Gutachten zum Stilllegungsprojekt der Versuchsverbrennungsanlage am Paul Scherrer Institut

ENSI 22/975

Abbildung 4-1: Probenahme- und Dosisleistungsmesspunkte in der VVA (aus [8]).

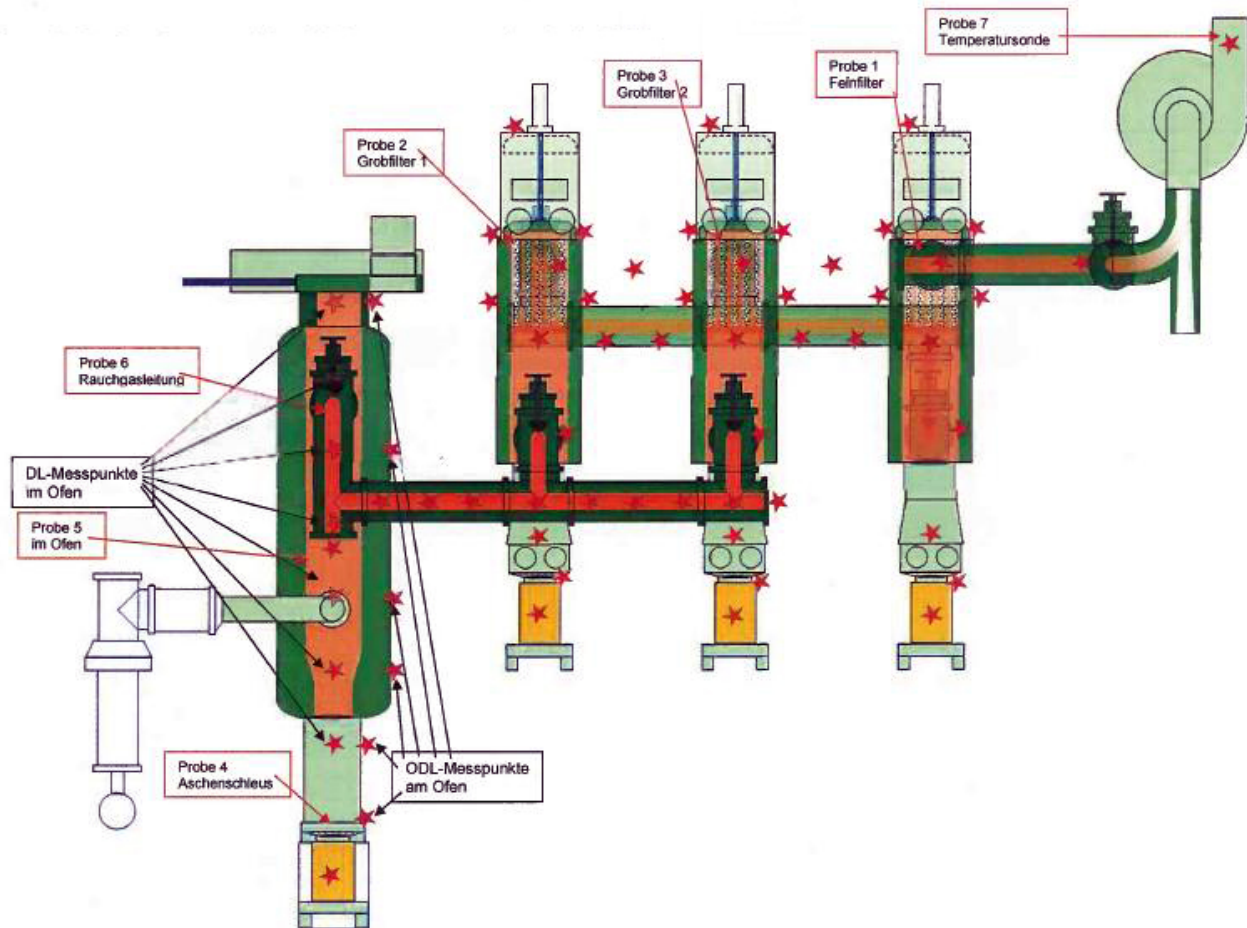
Das in der VVA verbliebene Aktivitätsinventar wurde anhand von Probenahmen und Dosisleistungsmessungen ermittelt [8]. Die Probenahmen ergaben spezifische Nuklidvektoren für die entsprechenden Anlagenteile (Ofen, Rohrleitungen, Grob- und Feinfilter sowie Kamin). Anhand der gemessenen Dosisleistungen und der Materialzusammensetzungen der Anlagenteile wurden daraus die vorhandenen Nuklidinventare für die Alpha- und Beta/Gamma-Strahler mit dem Programm MicroShield berechnet.

Detaillierte Angaben zu den Probenahmen in der Versuchsverbrennungsanlage im Februar 2012 und den Analyserapport vom 2. März 2012 hat das ENSI erhalten [7]. Die Probenahmen sind damit für das ENSI nachvollziehbar und repräsentativ. Die in [8] zitierten Analyseergebnisse sind in [7] qualitätsgesichert dokumentiert. Damit gibt es eine solide Basis für die Abschätzungen des Nuklidinventars der VVA. Die gemessenen spezifischen Alpha- und Gamma-Aktivitäten wurden rechnerisch um weitere Nuklide ergänzt. Hierzu verwendete das PSI den spezifizierten Kernbrennstoff-Nuklidvektor für den Abfallgebindetyp 4 (J-P-2012). Dies ist vernünftig, weil die meisten verbrannten Abfälle aus dem Bereich der Kernanlagen stammten. Der Ansatz des PSI ist nachvollziehbar und kann hinsichtlich der Radiotoxizität als abdeckend betrachtet werden.

Aufgrund von nachvollziehbaren Messungen der Dosisleistungen in und an verschiedenen, genau definierten Anlageteilen der VVA wurden weitere Abschätzungen zur Bestimmung des Nuklidinventars durchgeführt. Mit dem objektspezifischen Nuklidinventar und der dort gemessenen Dosisleistung erfolgte die Ermittlung der absoluten Aktivität durch die Modellierung der verschiedenen Anlagenteile mit MicroShield. Das beschriebene Verfahren hat sich seit vielen Jahren in der Praxis bewährt.

Das ENSI erachtet die vom PSI zur Abschätzung des Nuklidinventars herangezogenen Ansätze als zweckmässig und korrekt. Die daraus abgeleiteten Aktivitäten sind plausibel. Das ENSI akzeptiert die diesbezüglichen Darlegungen des PSI gemäss [8].
